**Verslag huishoudelijke elektrische installatie op laagspanning en zeer lage spanning****Algemeen:**

Referentie: 010-20260427-02	Datum controle: 27/04/2026
Keurder: 010

Eigenaar:		EAN-code:	Onbekend
Adres installatie:	Gustaaf Peetersstraat 2A bus 2, 2520 - Broechem	Nummer teller(s):	59128198
		Distributienetbeheerder installatie:	Fluvius
Datum uitvoering installatie: ☐ Vóór 01/10/1981 ☒ Tussen 01/10/1981 en 01/06/2020 ☐ Vanaf 01/06/2020			
Type: ☒ Wooneenheid ☐ Niet-huishoudelijk ☐ PV ☐ Batterij ☐ Laadpaal

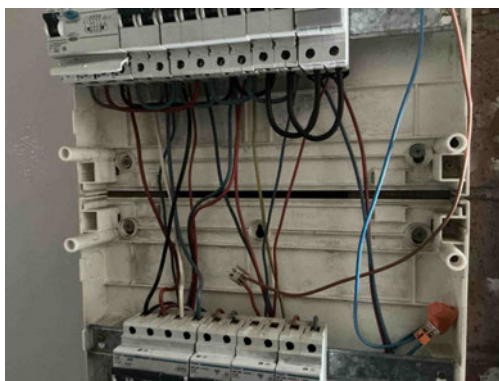
T09 - Bepaalde contactdozen en/of schakelaars zijn beschadigd (Boek 1: 1.4.1.3).
Opmerking: Oa gang en keuken

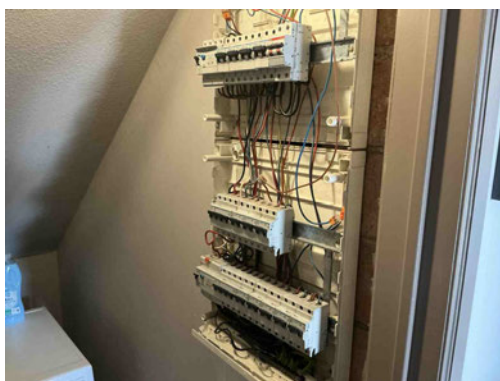
B17 - De voedingsspanning is niet op elk bord vermeld (Boek 1: 3.1.3.3).

Opmerking: Oa bord 1
